原子力規制委員会

実用発電用原子炉及びその附属施設の位置、構造及び設備の基準に関する規則の解釈等の一部改正について

別表第1 実用発電用原子炉及びその附属施設の位置、構造及び設備の基準に関する規則の解釈 新旧対照表
 (下線部分及び破線で囲んだ部分は改正部分、二重下線部分は改正前欄に掲げる規定を改正後欄に掲げる規定として移動。)

図 地震基盤相当面における標準応答スペクトル

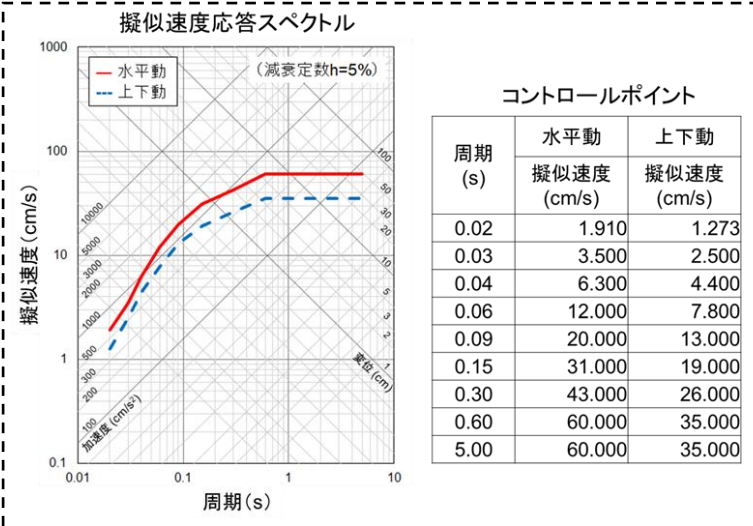
② 上記の「全国共通に考慮すべき地震動」の策定に当たっては、震源近傍における観測記録を基に得られた次の知見をすべて用いること。

・ 震源近傍の多数の地震動記録に基づいて策定した地震基盤相当面（地震基盤からの地盤増幅率が小さく地震動としては地震基盤面と同等とみなすことができる地盤の解放面で、せん断波速度 $V_s = 2200 \text{ m/s}$ 以上の地層をいう。）における標準的な応答スペクトル（以下「標準応答スペクトル」という。）として次の図に示すもの

(新設)

図 地震基盤相当面における標準応答スペクトル

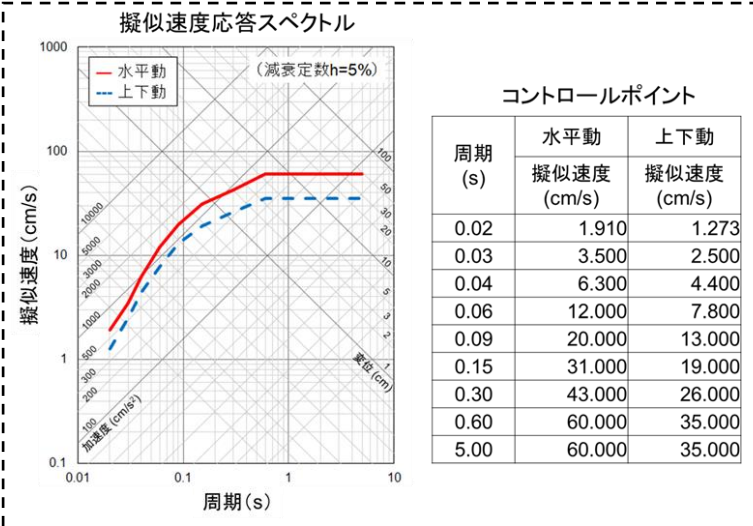
② 上記の「全国共通に考慮すべき地震動」の策定に当たっては、震源近傍における観測記録を基に得られた次の知見をすべて用いること。

・ 震源近傍の多数の地震動記録に基づいて策定した地震基盤相当面（地震基盤からの地盤増幅率が小さく地震動としては地震基盤面と同等とみなすことができる地盤の解放面で、せん断波速度 $V_s = 2200 \text{ m/s}$ 以上の地層をいう。）における標準的な応答スペクトル（以下「標準応答スペクトル」という。）として次の図に示すもの

(新設)

図 地震基盤相当面における標準応答スペクトル

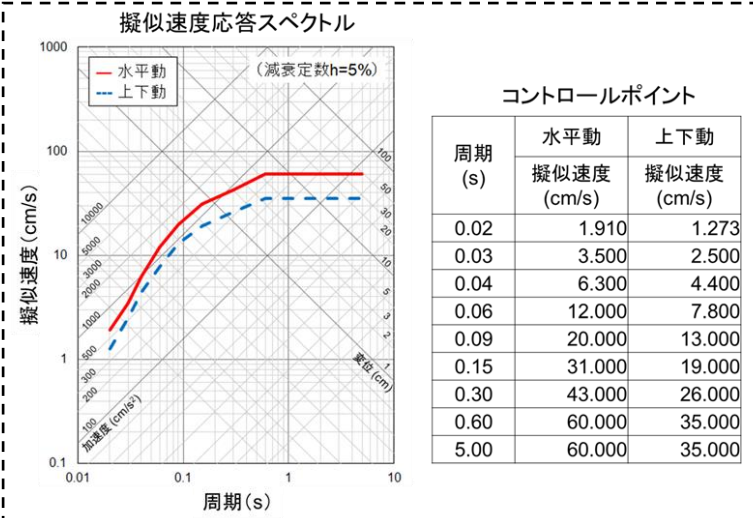
② 上記の「全国共通に考慮すべき地震動」の策定に当たっては、震源近傍における観測記録を基に得られた次の知見をすべて用いること。

・ 震源近傍の多数の地震動記録に基づいて策定した地震基盤相当面（地震基盤からの地盤増幅率が小さく地震動としては地震基盤面と同等とみなすことができる地盤の解放面で、せん断波速度 $V_s = 2200 \text{ m/s}$ 以上の地層をいう。）における標準的な応答スペクトル（以下「標準応答スペクトル」という。）として次の図に示すもの

(新設)
